DETERMINAZIONE DIRIGENZIALE N. 1790 del 16.04.2015

OGGETTO: Piano degli interventi del Comune di Verona approvato con DCC n. 91/2011 – Comunicazione errata corregge (Tav. 5 del PI e Scheda Norma n. 570/B2° bando allegata al Rep. Normativo).

**OGGETTO: P.I. del Comune di Verona
DCC n. 9 del 2013 Provvedimenti ai sensi dell'art. 21 nonies L.N. 241/90 e
successive modifiche ed integrazioni (annullamento d'ufficio)
Comunicazione errata corregge**

ATO 3 REPERTORIO 570
SCHEDA NORMA

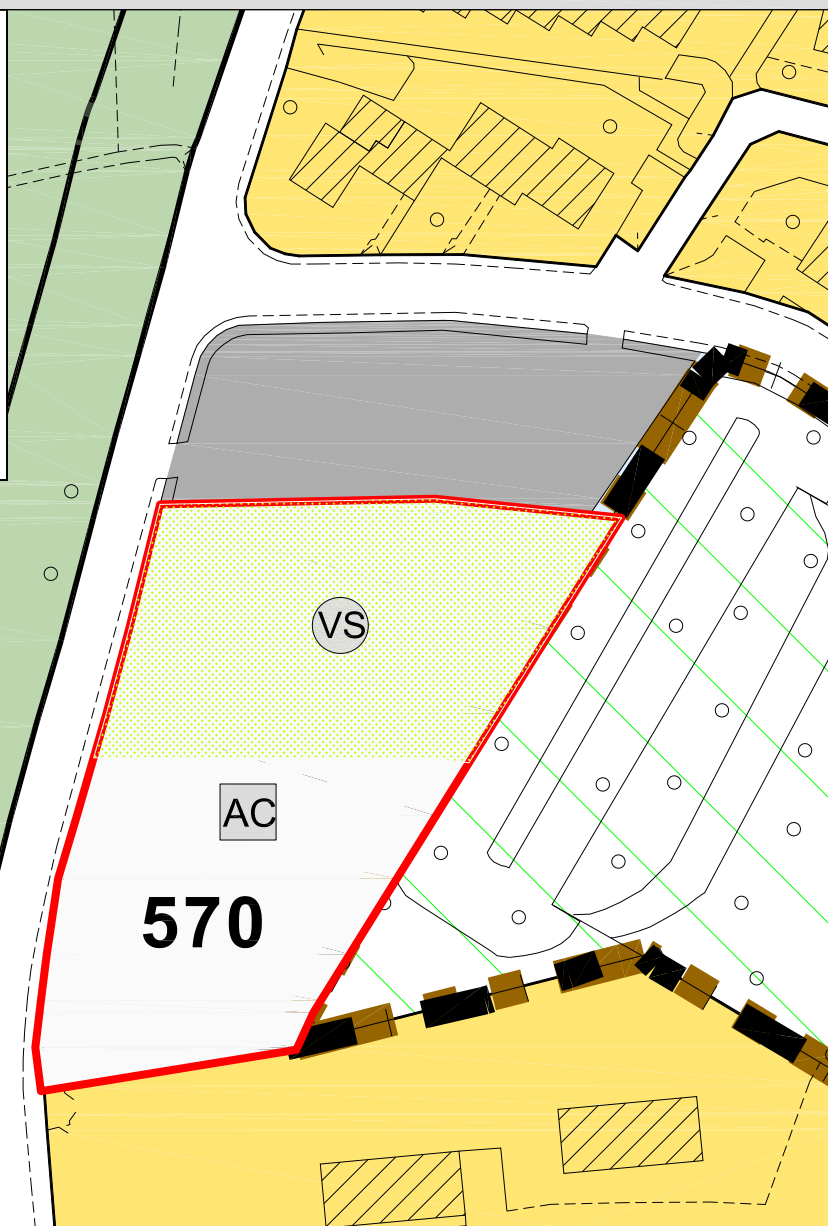
Nella fattispecie, in sede di aggiornamento del P.I., non è stato esattamente riportato nella tavola 5 e nella scheda norma n. 570/2° bando allegata al Rep. Normativo il perimetro dell'ambito di trasformazione secondo la rappresentazione grafica allegata all'osservazione n. 176 (pg 280613 del 17.11.2011), come deciso dal Consiglio comunale in sede di autotutela.

ritenuto di procedere pertanto in sede di autotutela all'annullamento in parte qua della pubblicazione, disponendo contestualmente la nuova pubblicazione della **Tavola 5 del PI e la scheda norma n. 570/2° bando allegata al Rep. Normativo secondo la decisione del Consiglio Comunale presa con DCC n. 9/2013, come riportato negli allegati alla presente**, per formarne parte integrante e sostanziale;

- 1) di annullare in sede di autotutela la pubblicazione della delibera n. 91/2011 limitatamente alla **Tavola 5 del PI e la scheda norma n. 570/2° bando allegata al Rep. Normativo**;
- 2) di disporre la pubblicazione, per la durata di 15 giorni, della **Tavola 5 del PI e la scheda norma n. 570/2° bando allegata al Rep. Normativo, come riportato negli allegati alla presente**, per formarne parte integrante e sostanziale;
- 3) di dare atto che le previsioni urbanistiche dell'allegato, di cui al precedente punto 2, diverranno efficaci, ai sensi dell'art. 18, c. 6 della LR. 11/2004, dopo il quindicesimo giorno dalla pubblicazione della presente determinazione;
- 4) di stabilire che la presente determinazione verrà allegata alla deliberazione consiliare n. 91/2011.

ATO 3 REPERTORIO 570

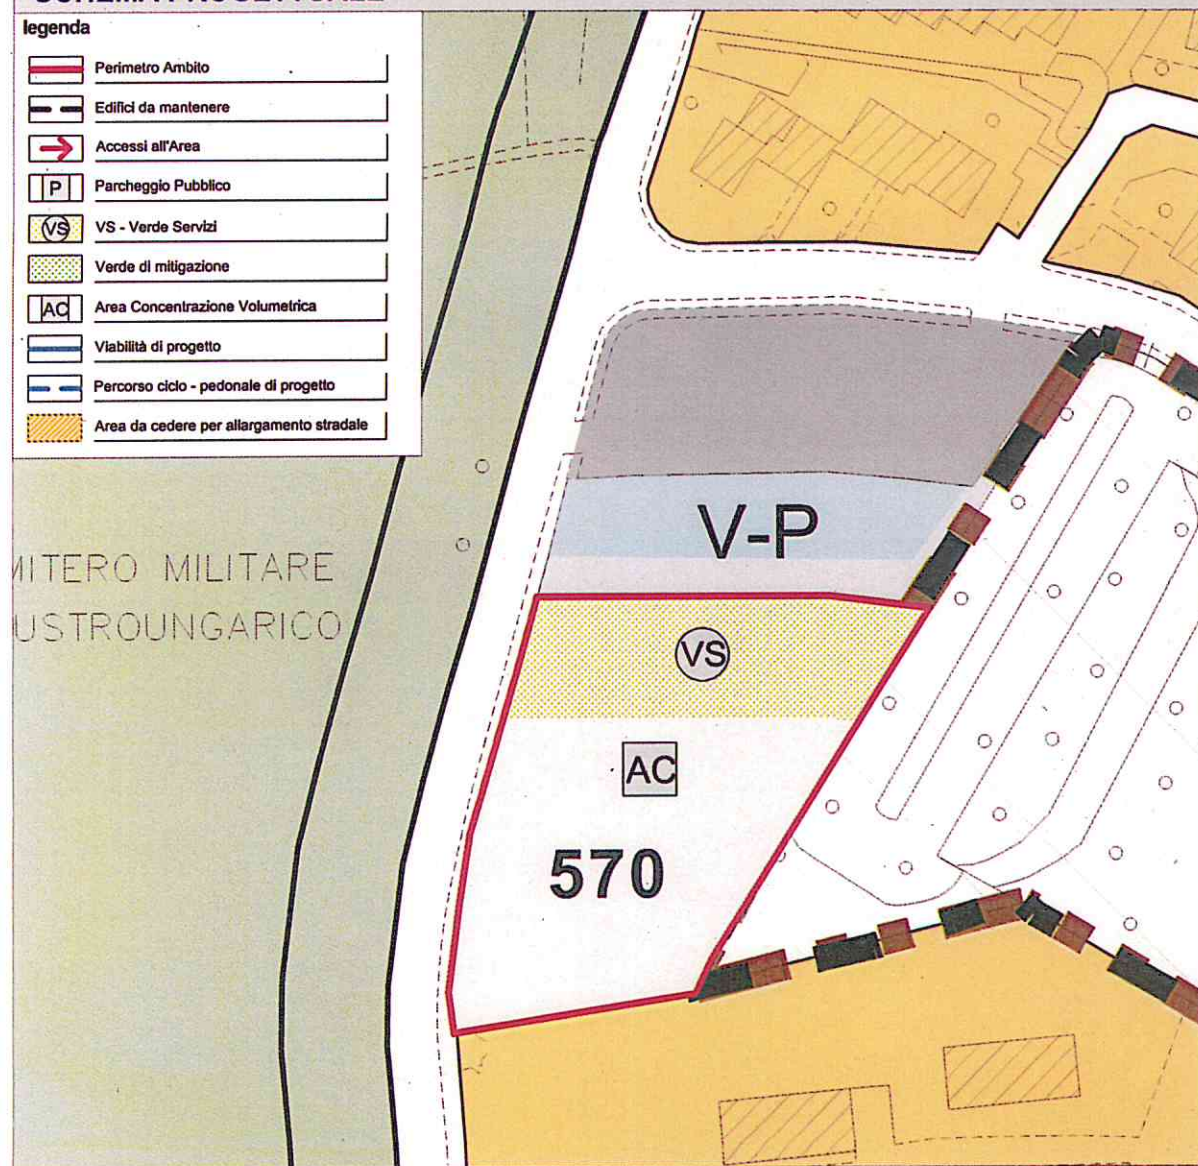
Con la presente si comunica che gli scriventi uffici, successivamente alla pubblicazione della deliberazione DCC n. 9 del 21/02/2013 in autotutela, hanno rilevato un errore materiale compiuto nell'introdurre negli elaborati la modifica conseguente alla decisione assunta dal Consiglio Comunale relativamente al perimetro dell'ambito della scheda norma n. 570/2° bando.

Precisamente non è stato esattamente riportato nella tavola 5 e nella scheda norma n. 570/2° bando allegata al Rep. normativo il perimetro dell'ambito di trasformazione secondo la rappresentazione grafica allegata all'osservazione n. 176 (PG 280613 del 17.11.2011), come deciso dal Consiglio Comunale in sede di autotutela.

Pertanto, si ritiene opportuno aggiornare la tav 5 del PI e la scheda norma n. 570/2° bando allegata al Rep. normativo secondo la decisione del Consiglio Comunale presa con DCC. N. 9/2013.

ATO 3 REPERTORIO 570

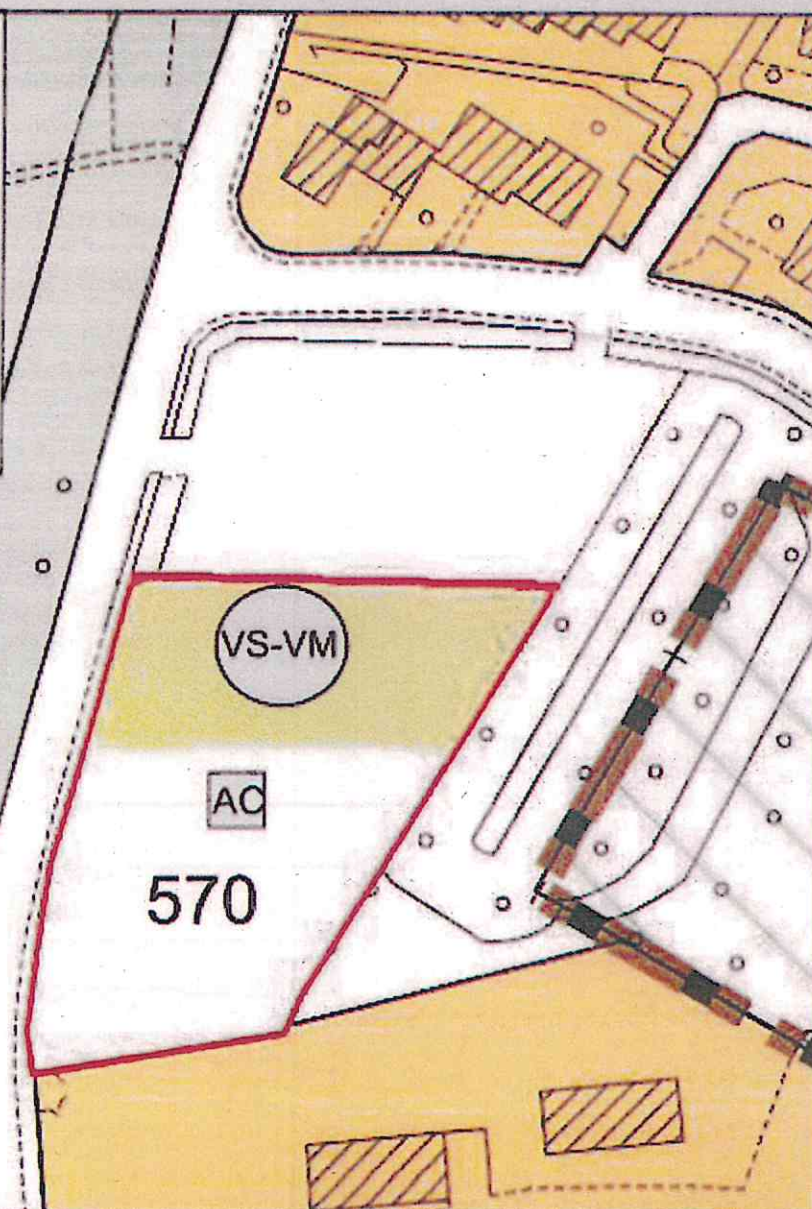
1. Modifica della Scheda Norma 570 così come rappresentato nella allegata
proposta di nuova Scheda Norma riportata nella Sezione 7:

a) viene chiesta la modifica del perimetro dell'ambito di intervento;

b) viene inserita la nota che il Verde di Mitigazione VM concorre alla
determinazione del Verde Servizi VS ;

La richiesta di modifica del perimetro dell'ambito di intervento rappresentato nella Scheda Norma n. 570 deriva dall'aver rilevato la presenza di un mero errore materiale nella individuazione dello stesso. Infatti, l'area che si vuole escludere rappresenta il parcheggio posto all'intersezione della via Magellano con la via Levanto. Esso risulta già inserito nell'Elaborato 4, Tav. 10 della Disciplina Regolativa e figura contraddistinto dal retino "parcheggi sotterranei ed attrezzature per il tempo libero" ed è disciplinato dall'art. 128 delle N.T.O.

La seconda richiesta deriva invece dalla constatazione che le dimensioni del lotto di proprietà ed i parametri edilizi dell'intervento sono talmente vincolanti che la richiesta di cessione del 50% dell'area a VS può compromettere persino la fattibilità dell'intervento. Si chiede pertanto che il Verde di Mitigazione VM concorra alla determinazione del Verde Servizi VS.

Nr. Oss. Prog.	P.G.	DITTA	ATO	CIRC	Contenuto Sintetico dell'Osservazione	Analisi e Valutazione dell'Ufficio alle Osservazioni - DCC 91/2011	Esito Consiglio Comunale DCC 91/2011	Istanza di intervento in autotutela	Analisi e Valutazione dell'Ufficio IN AUTOTUTELA	Esito Consiglio Comunale IN AUTOTUTELA
176	PG. 280613 del 14/11/2011 1	ZAMBELLI COSTRUZIONI S.R.L. - ZAMBELLI MICHELE	3	3	Località Borgo Milano, fg. 10 del PI. Richiede la modifica della scheda norma con repertorio 570 in base a quanto segue: 1 - variazione del perimetro dell'ambito d'intervento in quanto si vuole escludere il parcheggio posto all'incrocio fra via Magellano e via Levante che non è di proprietà del Comune, né del firmatario della Manifestazione d'interesse; 2 - inserimento di nota integrativa con l'indicazione che il verde di	1 - considerato che lo stralcio del mappale n. 66, Fg. 191 non compromette le previsioni progettuali della scheda norma n° 570, si ritiene quanto richiesto NON ACCOGLIBILE. 2 - quanto richiesto è già previsto dalle NTO del PI art. 9. La VS può comprendere, oltre agli standard urbanistici, i suoli per la realizzazione di infrastrutture per la mobilità, per altre attrezzature pubbliche di interesse generale, per l'ERS, nonché la VM che può rimanere di proprietà privata con	1 - considerato che lo stralcio del mappale n. 66, Fg. 191 non compromette le previsioni progettuali della scheda norma n° 570, si ritiene quanto richiesto NON ACCOGLIBILE. 2 - quanto richiesto è già previsto dalle NTO del PI art. 9. La VS può comprendere, oltre agli standard urbanistici, i suoli per la realizzazione di infrastrutture per la mobilità, per altre attrezzature pubbliche di interesse generale, per l'ERS, nonché la VM che può rimanere	PG. 60512 del 15-03-2012 Il sottoscritto Zambelli Michele, nato a Vr il 19.09.1972, residente a Vr in via L. Perosi, 1, in qualità di proprietario dell'area oggetto della manifestazione di interesse di cui alla Scheda Norma n. 570 ed estensore dell'osservazione n. prot. 280613 presentata in data 17.11.11, con la quale veniva chiesta la modifica dell'ambito di intervento, presuppone che quest'ultima non è stata accolta fa presente che le motivazioni che hanno portato al non accoglimento della stessa	1 - Come verificato dagli allegati all'osservazione la richiesta di nuova delimitazione dell'ambito come da schema allegato all'osservazione risulta fondata. Pertanto contrariamente a quanto affermato nella controdeduzione dell'Ufficio di cui alla DCC 91/2011, si ritiene l'osservazione fondata e accoglibile per le stesse motivazioni date in sede di precedente valutazione modificando solo il possibile esito in accoglibile aggiornando lo schema grafico della scheda norma n. 570 con le modifiche risultanti nell'allegato

mitigazione VM concorre alla determinazione del verde servizi VS, in quanto le dimensioni del lotto e i parametri edilizi; vista anche la richiesta di cessione del 50% dell'area a VS, sono già molto vincolanti da compromettere la fattibilità dell'intervento.	vincolo di destinazione a verde privato. La richiesta si ritiene pertanto non accoglibile per i motivi sopra esposti. NON ACCOGLIBILE	di proprietà privata con vincolo di destinazione a verde privato. La richiesta si ritiene pertanto non accoglibile per i motivi sopra esposti. NON ACCOLTA	sono contraddittorie nei termini. Infatti, le controdeduzioni fatte in merito al mappale n. 66, di cui si chiede lo stralcio, con le quali si afferma che lo stralcio richiesto è influente ai fini dell'applicabilità e dell'efficacia della Scheda Norma medesima portano a presupporre un accoglimento della richiesta contenuta nella medesima osservazione viceversa invece, in maniera contraddittoria, si conclude in senso totalmente opposto negando di fatto le premesse fatte. E' evidente che ad una risposta di questo tipo non può essere che avviata una procedura di ricorso affinché venga resa coerente la risposta. Al fine di evitare il ricorso si chiede che codesta amministrazione intervenga con un provvedimento di autotutela con il quale venga corretto l'evidente errore di scrittura.	all'osservazione 176 denominata "Scheda norma 570". Accoglibile 2. - come approvato con DCC n. 91/2011. PARZIALMENTE ACCOGLIBILE
